Advies Geluid

Zaaknummer : W.Z22.106187.01
Bestemd voor : [REDACTED]
Opgesteld door : [REDACTED]
Datum : 17 oktober 2022, aangepast 19 oktober 2022
Onderwerp : Smurfit Kappa Parenco Veerweg 1A te Renkum

Beoordeling rapport geluid in verband met de MER.

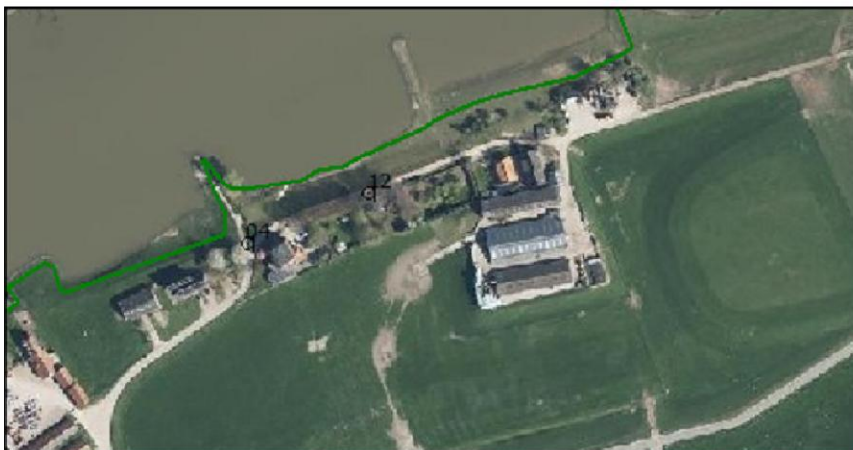
Onderstaande gebouwen liggen in de Rijn.

Onderstaande harde bodemgebieden (water) zijn niet gemodelleerd.

Bodemgebied 02 kan eruit.

Bodemgebieden (wegen) beter modelleren (met polylijnen).

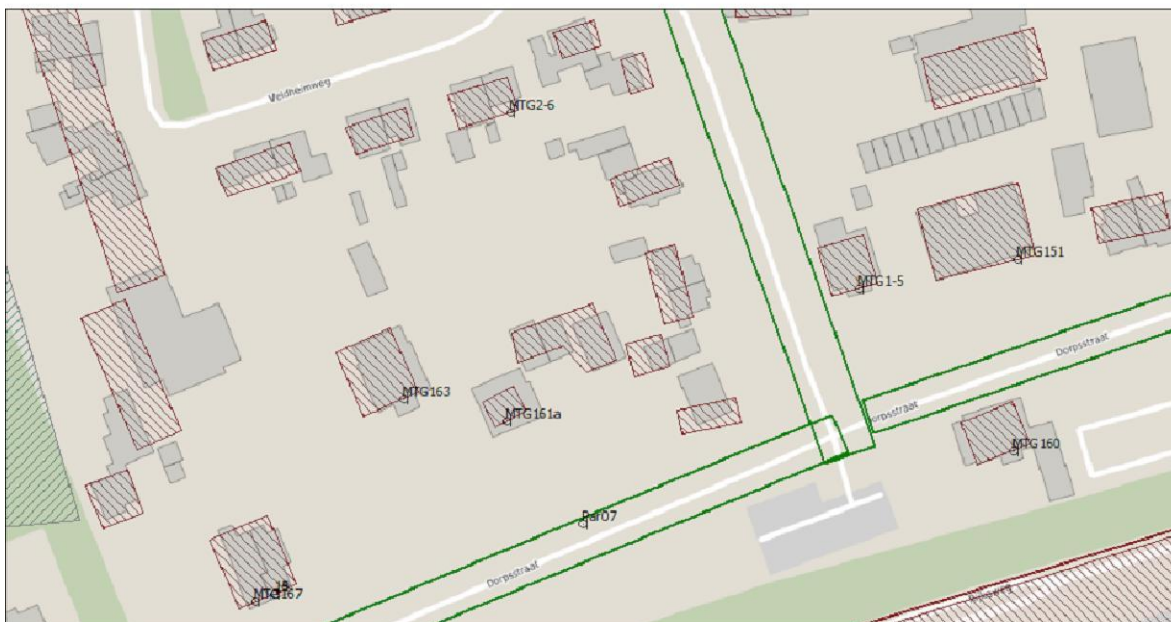
De volgende bebouwing in de geluidzone is niet gemodelleerd.

Verhoogde ligging van Rijksweg N225 niet met gebouwen modelleren.

De modellering van de gebouwen moet veel beter. Ook de maaiveldhoogte en de hoogte van de bebouwing moet gecorrigeerd worden.

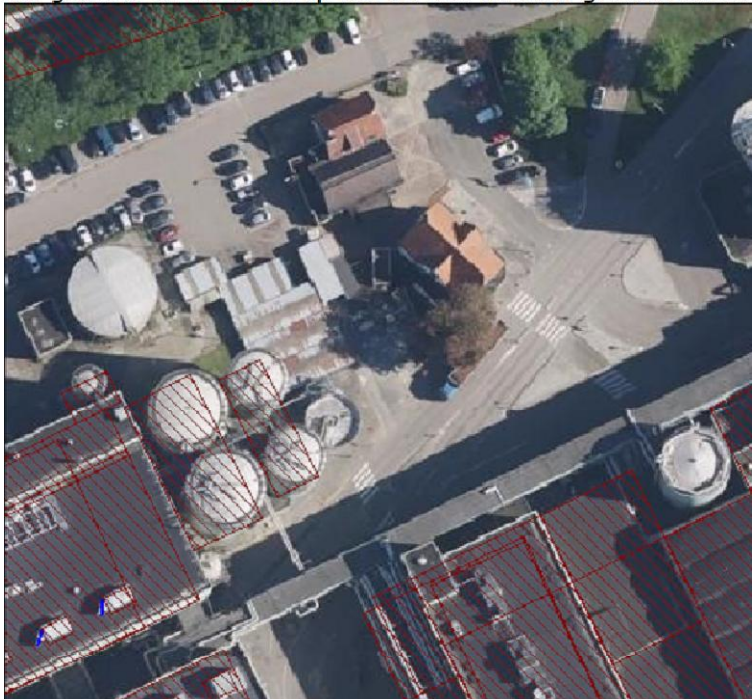
De bodemgebieden zijn veel te grof gemodelleerd. Deze moeten met polylijnen worden gemodelleerd.

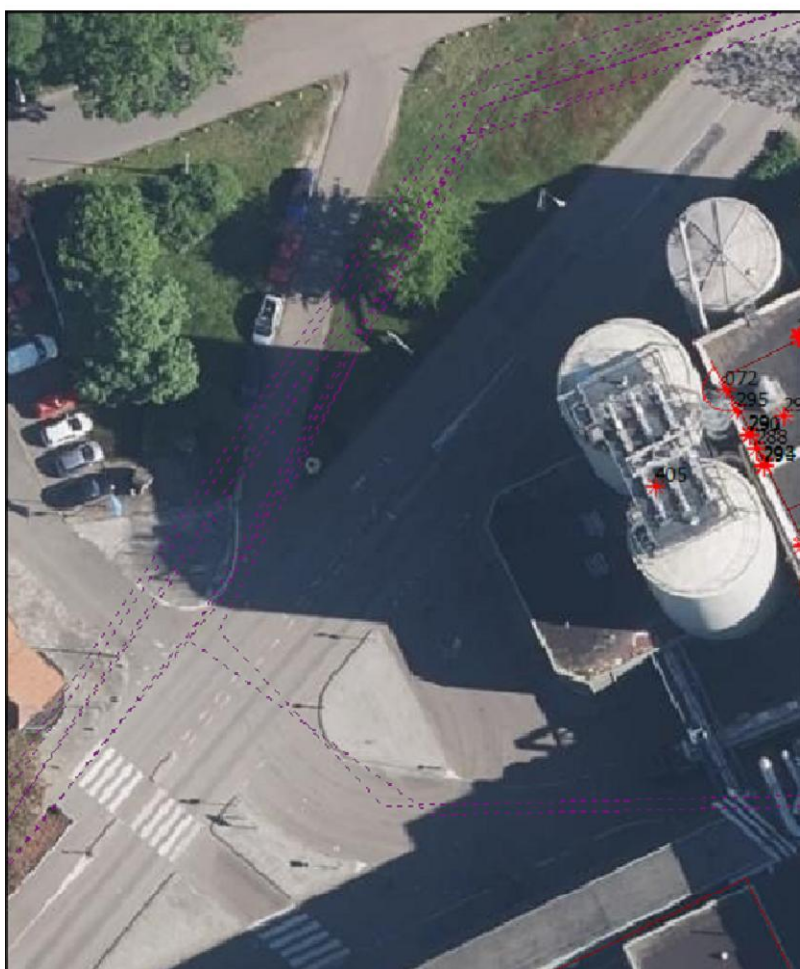
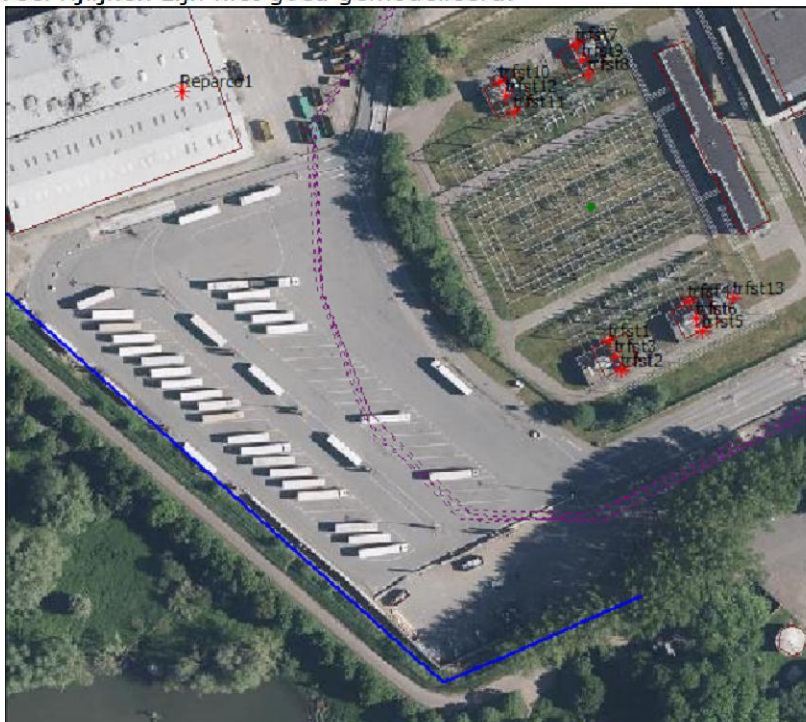
De uitstralende gevels 239 t/m 244 zijn vreemd en foutief gemodelleerd.

Veel ramen en roosters zijn niet als een uitstralende gevel gemodelleerd, bijvoorbeeld puntbron 220 t/m 238.
